OFICIO ELECTRÓNICO

ORD. N° : 2045
ANT. : Proyecto de Diseño de Pavimento Participativo de la Calle Saire Cabur, entre Av. Los Andes y Calle Ckapnatur y de la Calle El Litio, entre Calle Haalar y Calle Saire Cabur, San Pedro de Atacama.
MAT. : Envía Observaciones a Proyecto de Diseño de Pavimento Participativo de la Calle Saire Cabur, entre Av. Los Andes y Calle Ckapnatur y de la Calle El Litio, entre Calle Haalar y Calle Saire Cabur, San Pedro de Atacama.
ADJ. : Listado de Precios Unitarios Año 2026 y Presupuesto Tipo Pavimentos Participativos.

Antofagasta, 29 julio 2026

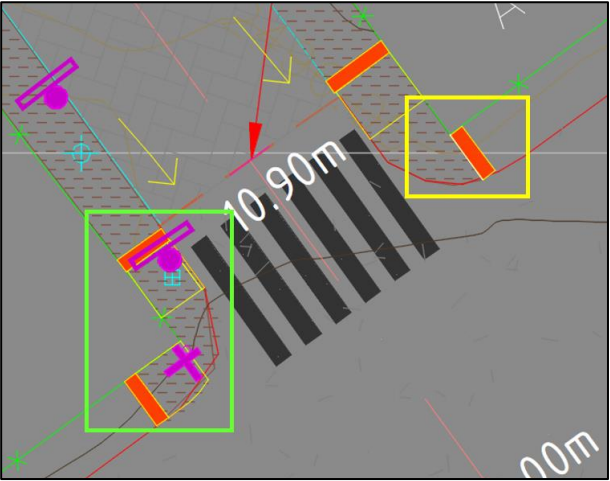
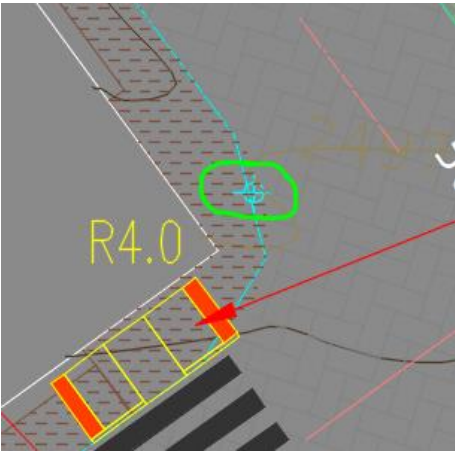
3.3.1. Garantizar accesibilidad universal.

SERVIU: La accesibilidad exige como mínimo un ancho libre de 1,2 metros. Se visualizan dispositivos con señalética proyectada que interferiría con el tránsito de peatones (cuadro verde). Además, proyecta un dispositivo de rodado sin desarrollo de su ala por la Av. Los Andes (cuadro amarillo). Corregir en todo lugar donde se visualice observaciones similares.

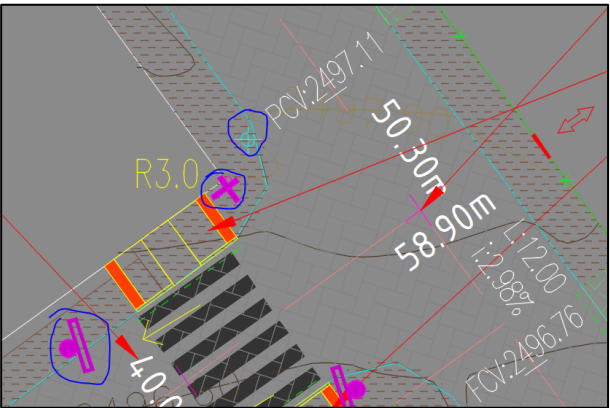
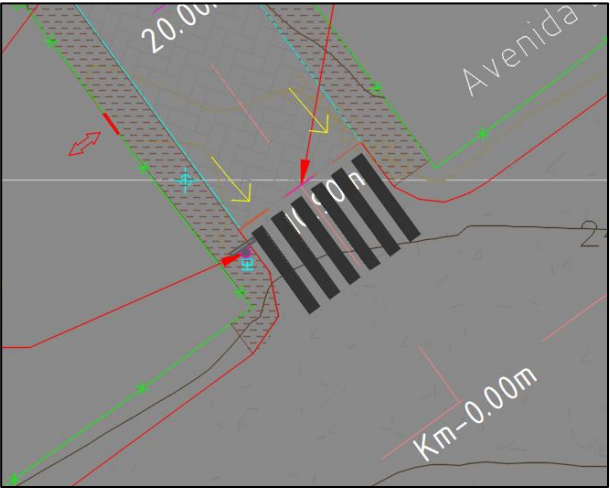
3.3.2. Simbología indica que poste se mantiene, mas aparentemente queda fuera de la acera además de que podría interrumpir la accesibilidad universal.

SERVIU: Verificar que la ubicación de la señalización y postes garanticen la accesibilidad universal.

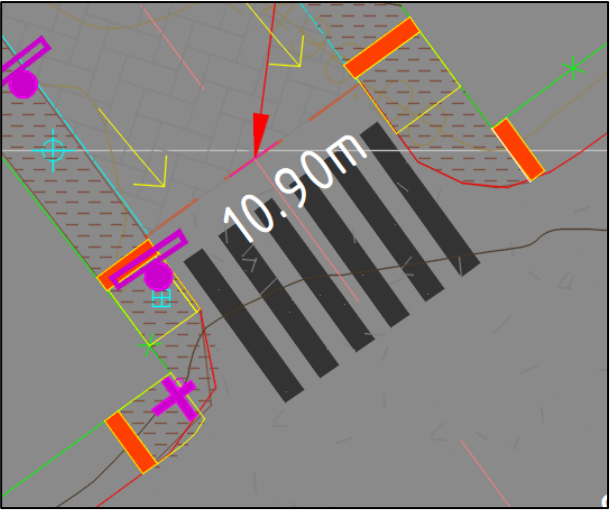
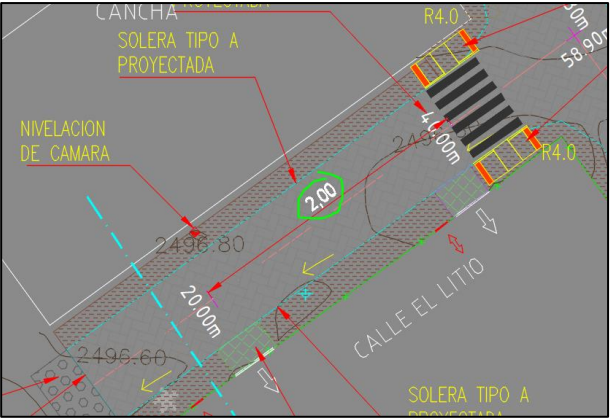
3.3.3. Justificar la no proyección de dispositivo de rodado, ya que interviene la acera. (intersección Saire Cabur – Av. Los Andes)

SERVIU: Dispositivo de rodado de la izquierda aparentemente no cumple con la accesibilidad universal. Dispositivo de la derecha debe proyectar ala en Av. Los Andes.

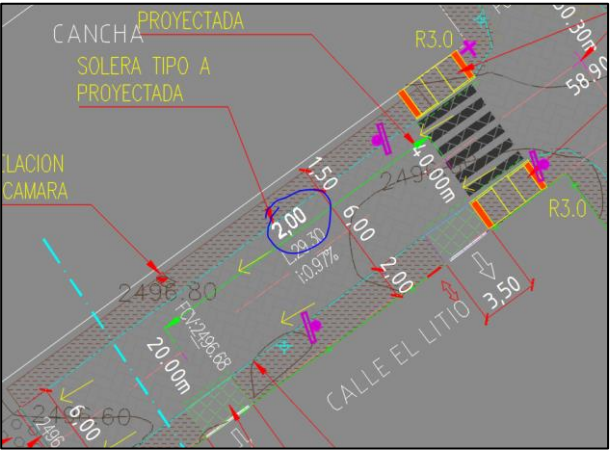
3.3.4. Aparentemente hay un error en la escala del dibujo, donde debiese marcar 20m, indica 2,0m.

SERVIU: Se reitera, al tomar las medidas las distancias no concuerdan.

3.5.Perfil transversal

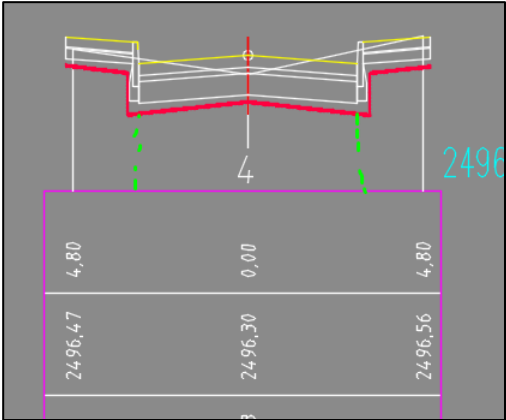
- 3.5.1. Incorporar el movimiento de tierra de cada perfil en el costado derecho de la grilla de datos. Además de un cuadro resumen con el movimiento de tierra total de todos los perfiles.
SERVIU: Incorpora movimiento de tierra, no obstante, debe incorporar más perfiles transversales.
